Særmøte 4 midlertidig forplass II

Forberedende arbeider på Nye Rikshospitalet

Teamsmøte 31.01.24 kl. 08.00 – siste møte i møteserien

Endelig løsning for midlertidig forplass II NRH

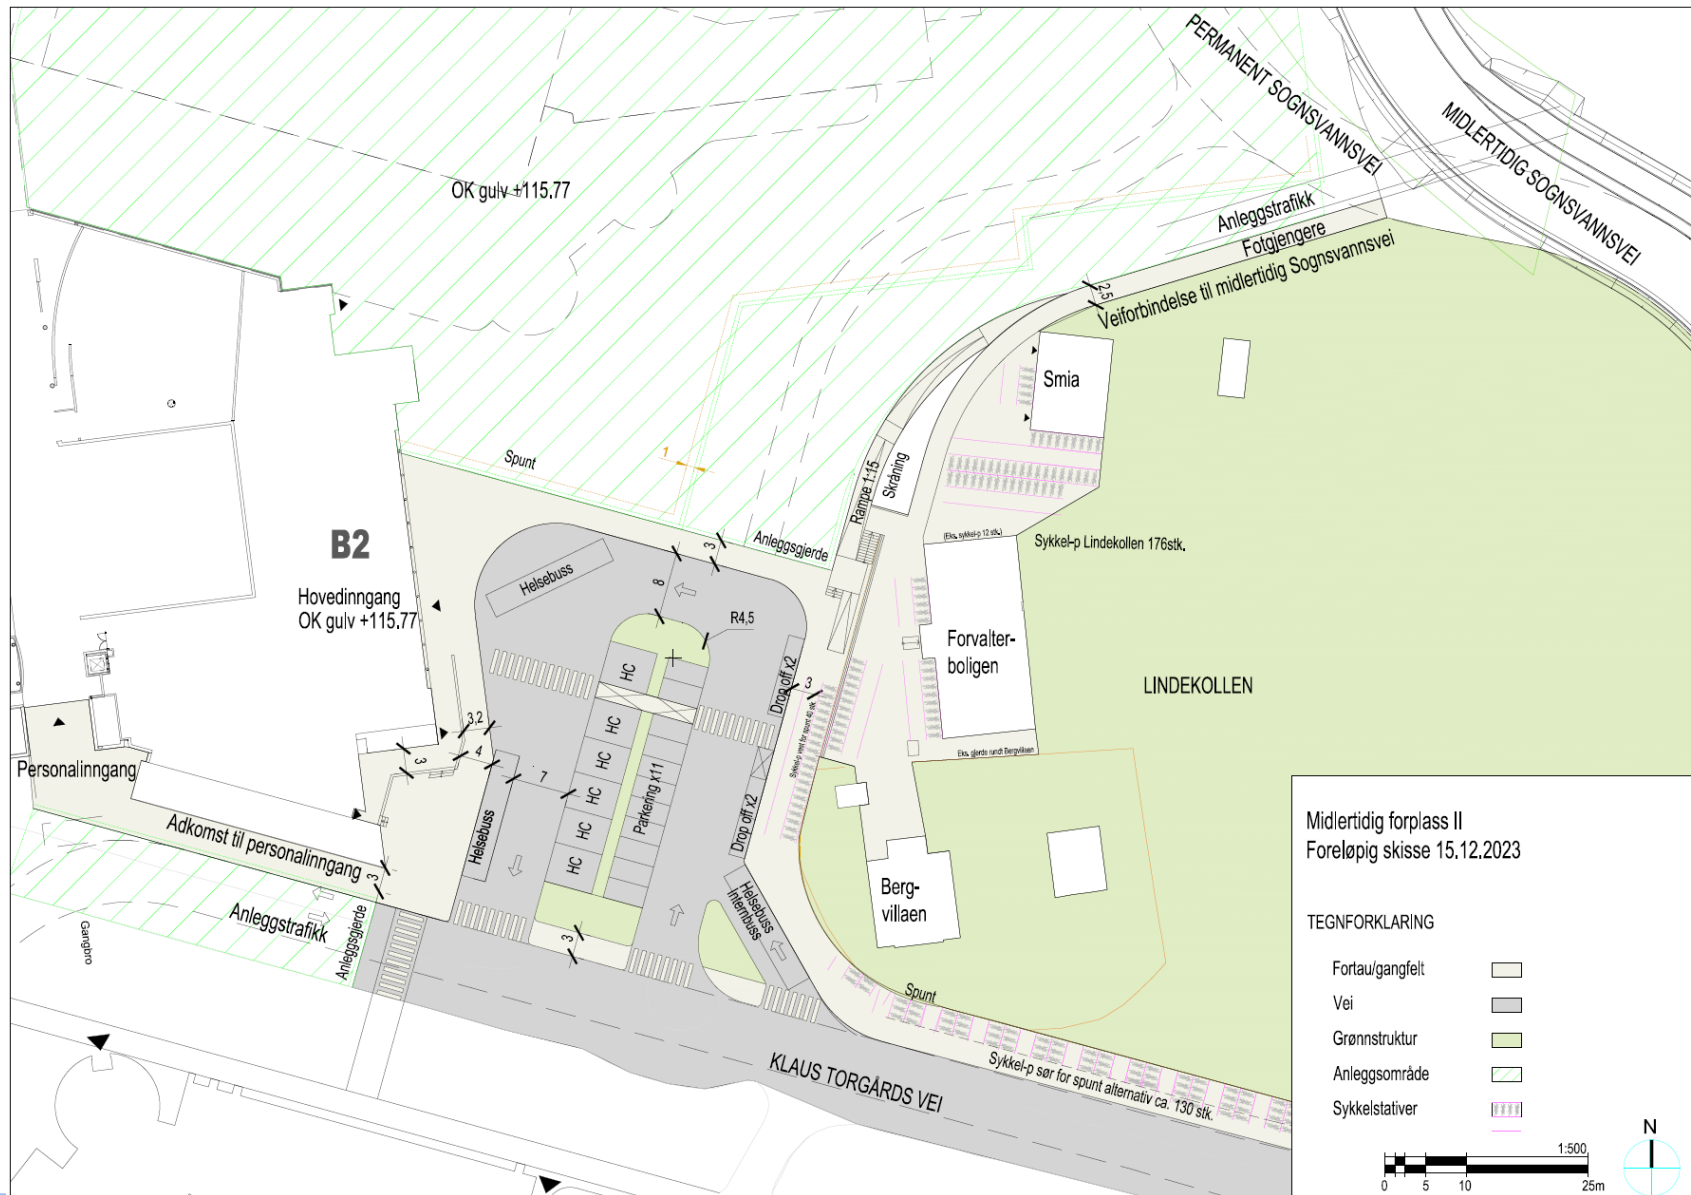
- Hovedinngangen har blitt trukket inn i fasadelivet på bygg B2 og takutspring er redusert, slik at det blir plass for funksjonskrav fra OUS på forplass II

- Det er gjort plass til 3 stk. helsebusser samtidig på forplass II
 - 2 av helsebussplassene er universelt utformet med opphøyd kantstein
 - 2 helsebusser kan stå på vest-siden av plassen nærmest hovedinngangen samtidig

- 1 helsebussplass deler plass med internbuss OUS på øst-siden av plassen ved innkjørsel
 - Helsebussplassen i svingen nærmest hovedinngang blir ikke universelt utformet. Det er gitt tydelig innspill fra gruppen om at dette er greit, da pasienter med helsebussen alltid har følge og det er ikke noe som kan sammenliknes med ordinær rutebuss eller andre bussreiser. Pasientene kan få følge både inn og ut av bussen.

- Det er plass til 4 drop off plasser på øst-siden av plassen
- Antall p-plasser er uendret
- Fotgjengerfelt over inn- og utkjørsel er flyttet sørover og tilpasset for bedre flyt og sikt

- **3 stk. helsebuss:**
 - LARK og VEG har sett på dette og laget en løsning som får plass til 3 helsebuss samtidig, samt går opp med sporingskurver
- **Skråstilt parkering:**
 - PG anbefaler ikke dette da det tar mer plass → færre parkeringsplasser
 - Det hindrer også muligheten for en overgang midt på plassen uten at man mister parkeringsplasser
 - Det medfører at flere vil rygge ut av plassene når parkering skal forlates. Rettvinklet parkeringsplass ivaretar mulighet for å kunne rygge inn på parkeringsplassen
- **Flytting av fotgjengerovergang nord for alle p- plassene:**
 - Ikke forenelig med helsebuss i svingen, som vi antar er prioritert og derfor ikke anbefalt av PG
